수 정 내 용

대체가능재질	년월일	2008. 6. 12.		KJ COMTECH CO.,LTD.	RF & MICROWAVE TECHNOLOGY Tel : 82-32-347-8015 Fax : 82-32-347-8017
공통공차 .* ±0.1 .** ±0.05	승인				
	검도			도명	KMS-515LP FUJIKURA VER.2
재질	제도				
열처리	작성부서	연 구 소		A4	도번 CN02051-7/3
보호피막처리	척도 5/1	단위 mm	중량

가공 / ST										
ST(기존)										
ST(개선)

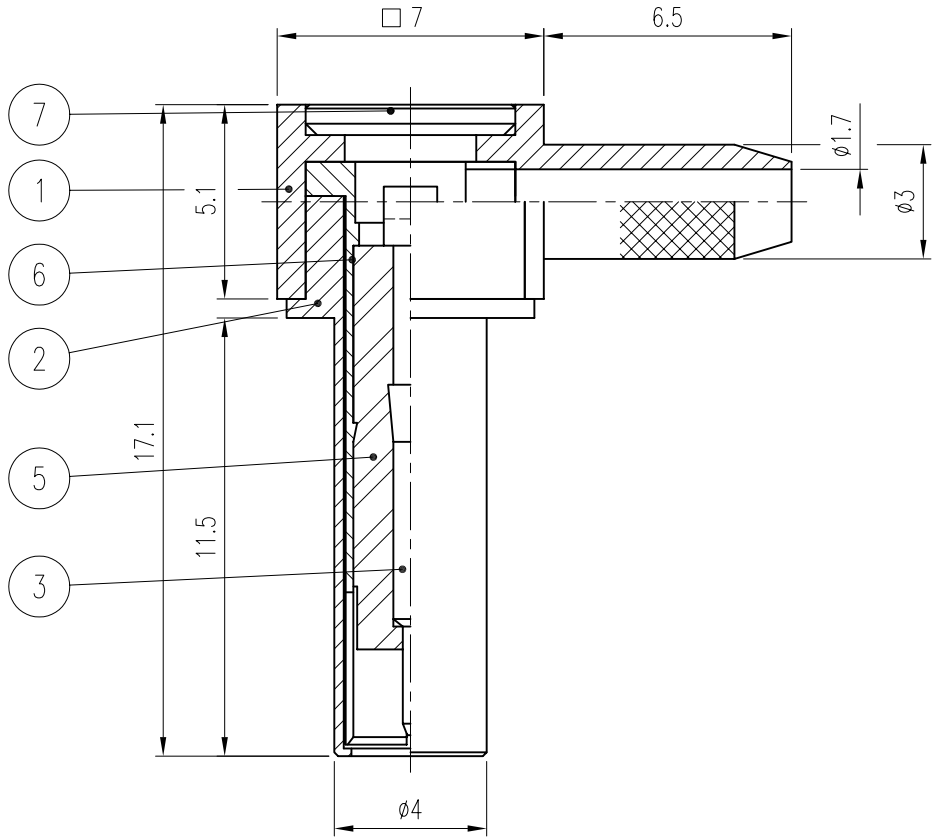
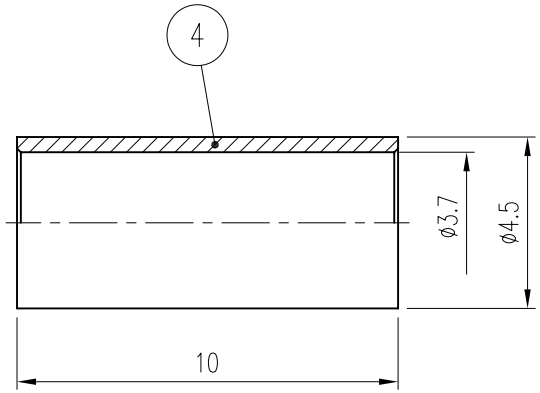
부호	내 용	수정자	승인자	년 월 일
1	공정개선[설변처리No.연구200809-007] CABLE심선 납땜시 냉땜 발생 방지	윤상진	윤상진	2008. 09. 19.
2	공정개선[설변처리No.연구200810-0005] COVER 빠짐 방지 공차 변경	윤상진	윤상진	2008. 10. 07.
